Service Bulletin

HFD.GR. 8	GROEP 84	NO. 203
DATUM November 1991		
BETR. Buitenspiegel spiegelglas vervangen 200

Nieuwe bevestiging spiegelglas buitenspiegel

8400006S

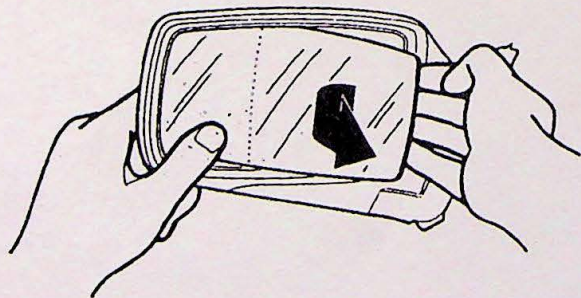
Nieuwe bevestiging van spiegelglas buitenspiegel bij modeljaar 1992 van model 200. Door de nieuwe bevestiging verandert het vervangen van het spiegelglas.
